北陸電力株式会社

『東京電力福島第一原子力発電所事故の調査・分析に係る中間取りまとめ』
(2021 年 3 月 5 日)に関する見解等について（依頼）」に対する回答

別紙 「東京電力福島第一原子力発電所事故の調査・分析に係る中間取りまとめ」(2021 年 3 月 5 日)に関する当社見解等の回答（北陸電力）

図-2.3 耐圧強化ベント（概念図）

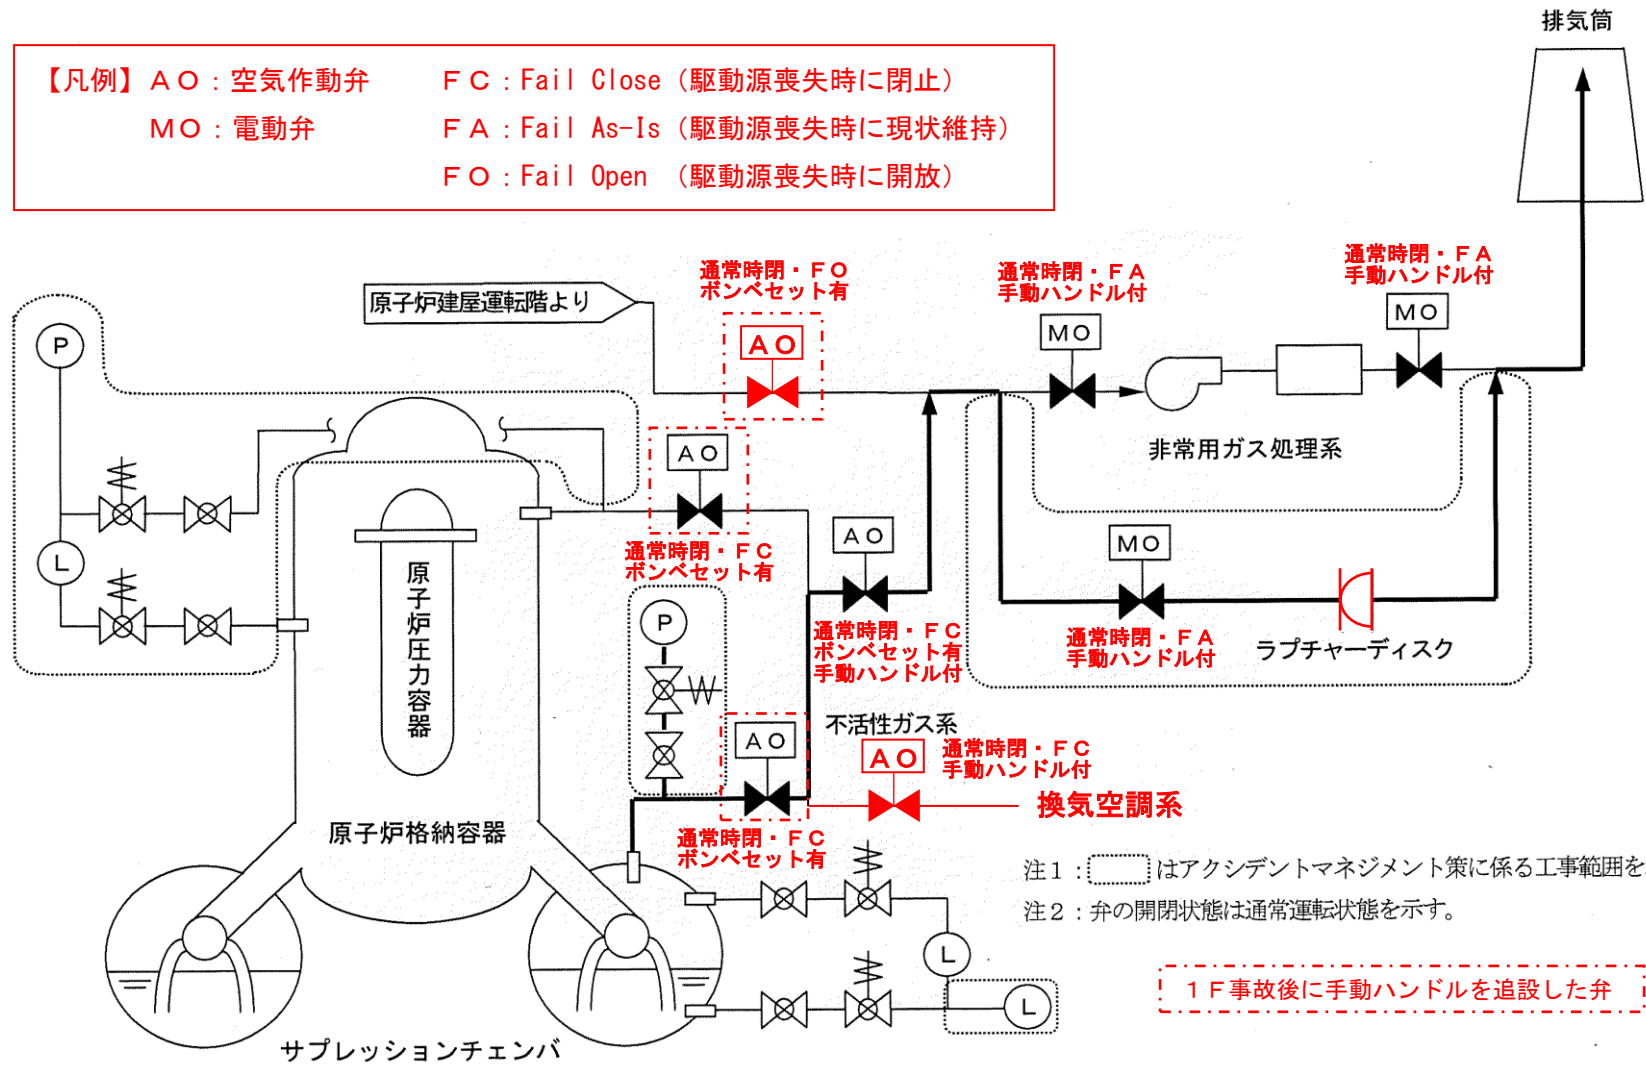
赤字：AM整備当時の図面から追記・修正した箇所

1F事故後に手動ハンドルを追設した弁

図-5 耐圧強化ベント設備（設備）

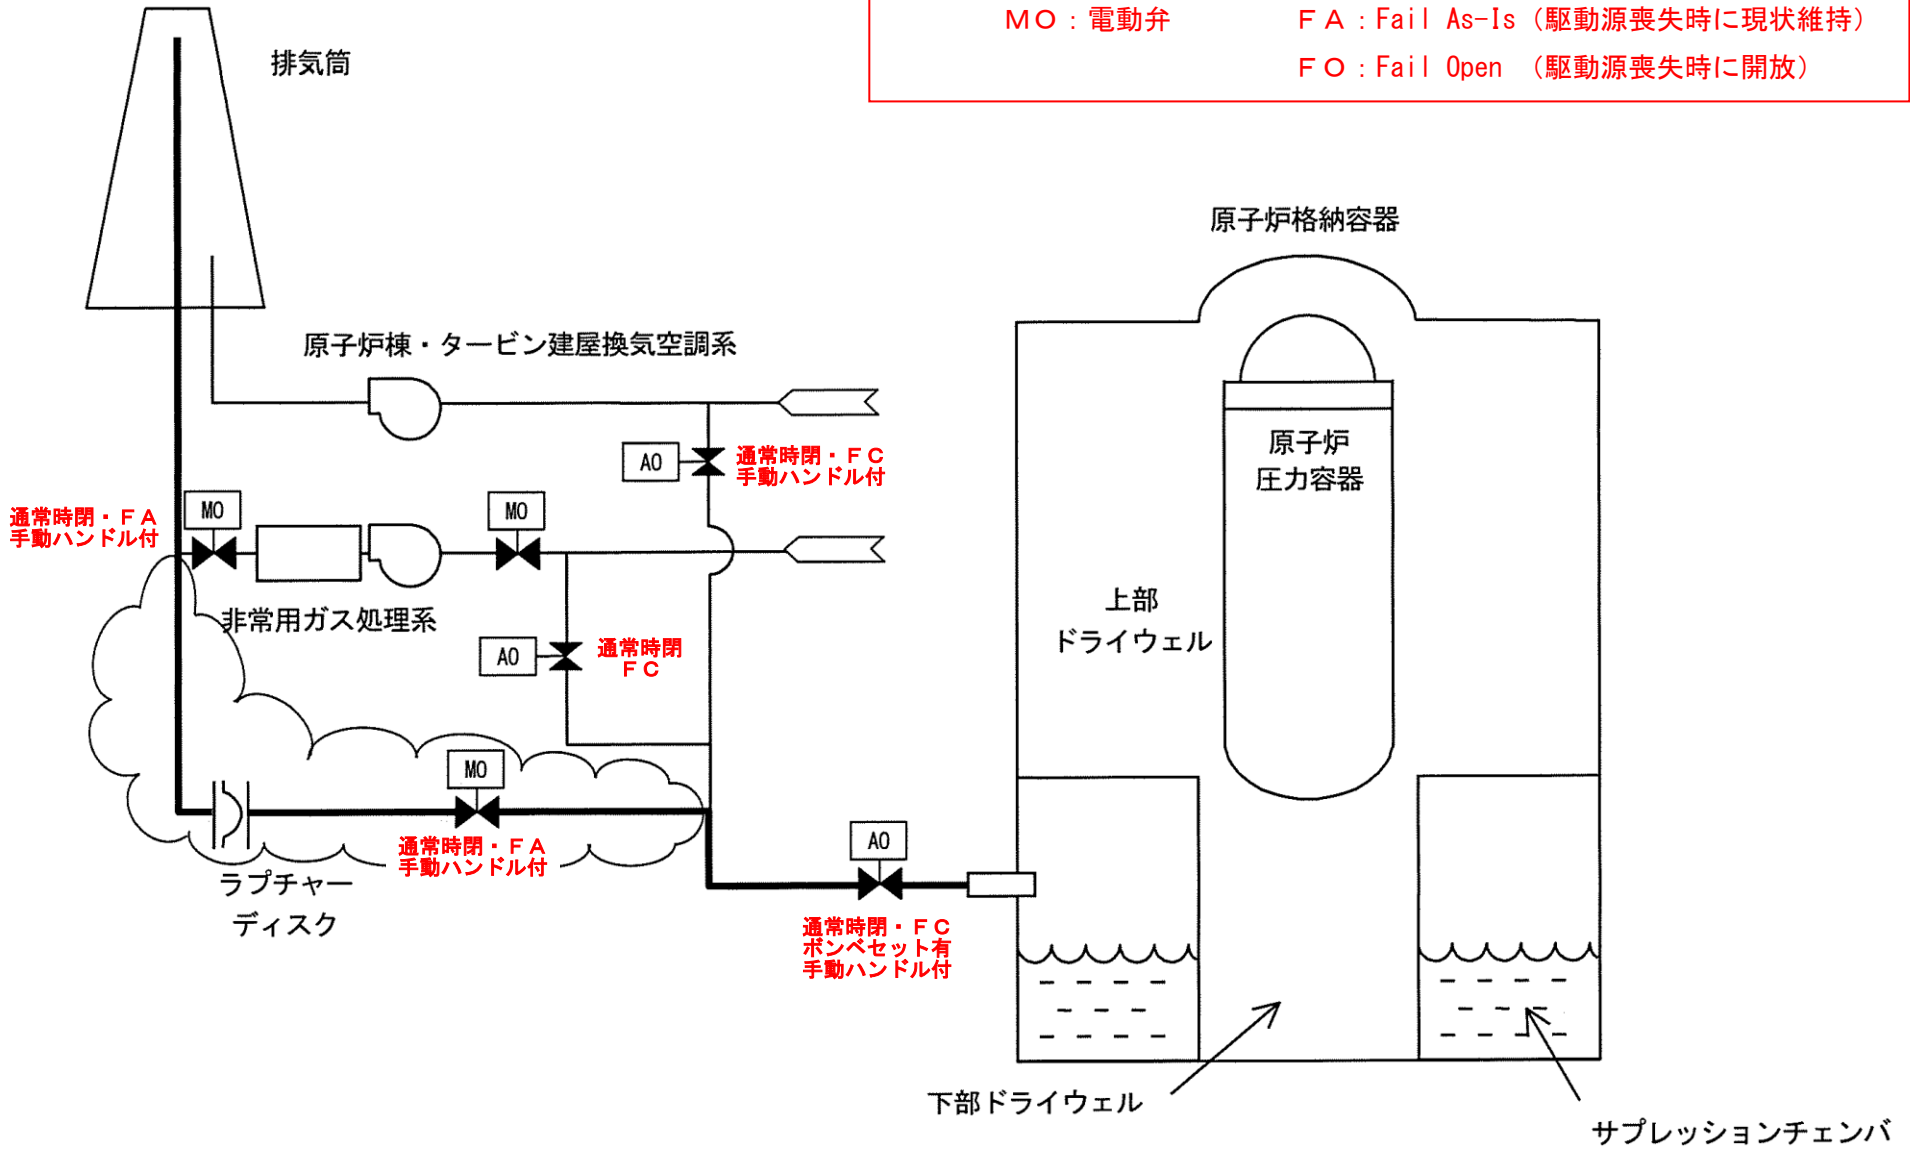
赤字：AM検討当時の図面から追記した箇所
